# 会計検査の指摘事例とその解説(85)

今回は、農林水産省関係の事業で函渠の杭の設計不適切とため池廃止工事の計画不適切の2事例を紹介します。

図一 1 当局の設計計算による函渠工の概念図

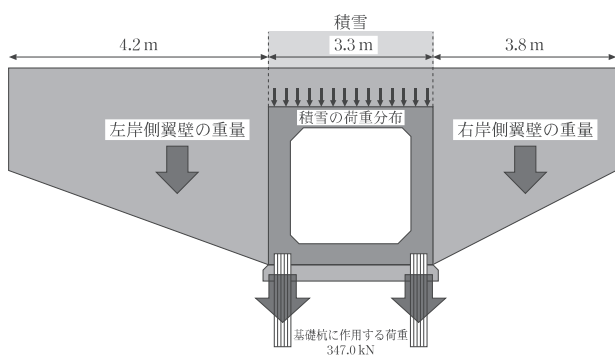
開発建設部は、本件工事の設計に当たり、許容鉛直支持力との照査を行い、杭1本当当たりの鉛直荷重を347.0kNと算定し、これが杭1本当当たりの許容鉛直支持力384.3kNを下回ることから設計計算上安全であるとして、これにより施工していました（図-1）。

たり、積雪（積雪深1.6m）による積雪荷重が作用する場合に最大の鉛直荷重が生ずると想定していました。そして、杭基礎の設計に当たり、函渠、翼壁等の自重による荷重等に積雪荷重を組み合わせた総荷重を、函渠の左岸側と右岸側に2本ずつ対称に配置した計4本の基礎杭に均等に分担させることとしていました。

しかし、翼壁の構造は左岸側と右岸側で異なっており、その重量は左岸側（199.5kN）が右岸側（131.6kN）と比べて著しく大きいため、基礎杭に作用する荷重は左岸側が右岸側より大きいものになっていました。また、開発建設部は積雪荷重以外の農業用車両等の通行による活荷重等の考慮すべき荷重の組合せについて許容鉛直支持力との照査を行うべきであったのに、これを行っていませんでした。

図一 2 適切な設計計算による函渠工の概念図

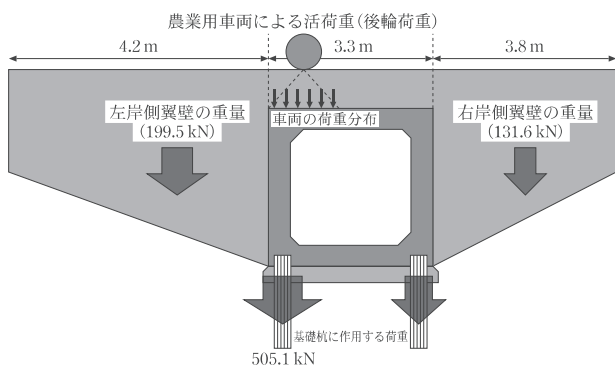
そこで、翼壁の左右の重量差を考慮した上で、改めて考慮すべき荷重の組合せについて許容鉛直支持力との照査を行ったところ、活荷重が作用した場合の左岸側の基礎杭1本あたりに作用する鉛直荷重は505.1kNとなり、許容鉛直支持力384.3kNを大幅

に上回っていて、設計計算上安全とされる範囲に収まっていませんでした（図一 2）。

取材を行ったところ、設計コンサルタントは、積雪荷重を載荷させた場合が最大鉛直荷重を生じさせるものと思い込んでいたようで、調査官が函渠の構造計算及び杭基礎の安定計算を確認したところ、函渠の底版に作用する杭反力の数値と杭頭部に作用する鉛直荷重が整合していないことを確認したことが本件の発端となったとのことです。手直し工事は、函渠の左岸側と右岸側にそれぞれ張り出しを設けて、左岸側は3本、右岸側は2本の杭の増し打ちを行うとのことです。

図-3 ため池廃止工事の概念図

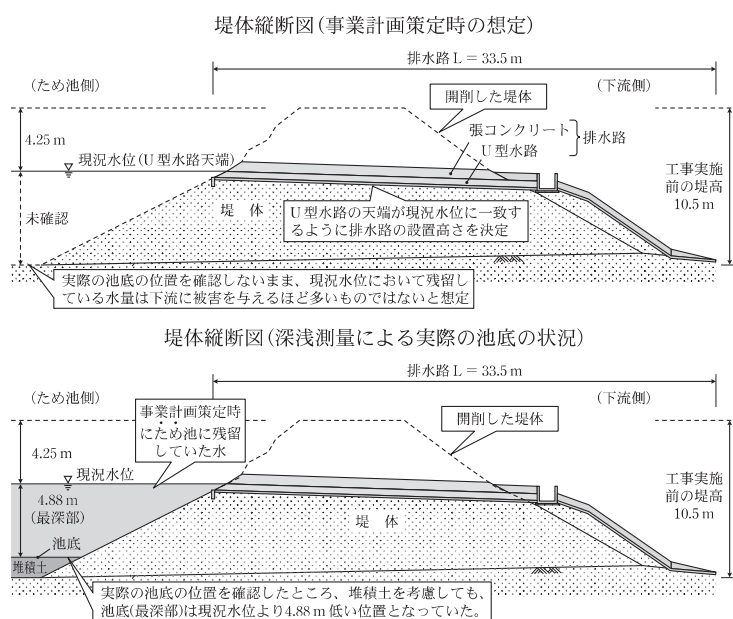
同県は、S池の廃止工事の実施に当たり、農村地域防災減災事業実施要領（平成25年24農振第2118号）等に基づき事業計画を策定しています。そして、同県は、事業計画の策定に当たり、K市から、S池には、堤頂から4.25m下方の水位（以下「現況水位」という。）まで水が残留しているが、取水孔（注1）を開けて可能な限り水位を下げているとの報告を受けたことから、実際の池底の位置を確認しないまま、現況水位において残留している水量は下流に被害を与えるほど多いものではないと想定して、U型水路の天端が現況水位に一致するように排水路の設置高さを決定していました。

しかし、ため池の管理台帳によると、S池の堤高は10.5mとされており、池底の位置によっては、池底から現況水位までには相当程度の水量が残留していることも考えられることから、上記のK市からの報告のみにより残留している水量を想定したのは適切でなく、実際の池底の位置を確認して、排水路の設置高さを決定すべきでした。

そこで、実際の池底の位置を深淺測量（注2）により確認したところ、泥状の堆積土を考慮しても、池底（最深部）は現況水位より4.88m低い位置となっていました。そして、流量計算及び氾濫解析により、堤体が決壊した場合の下流の家屋等への影響を検討したところ、豪雨時において、ため池には17,200m<sup>3</sup>の水量が貯留され、堤体の決壊により下流域に浸水被害が生ずるおそれがある状況となっていました。

本件については、池の状況を熟知している管理者に池底近くまで水位を下げるよう指示していたので、貯水位以下の状況まで確認する必要はないと考え、水面から露出している範囲しか測量しなかったようで、担当調査官は、現地確認の重要性を力説していました。発端としては、工事図面を確認したところ、図面どおりに施工した場合、完成後においても相当量の水が貯留される設計となっていたことから、各方面の検査確認が進められたようで、手直し工事は、埋土して池底の高さを上げるとともに、堤体を更に深く開削した上で水路を再設置するなどの工事を行うようです。
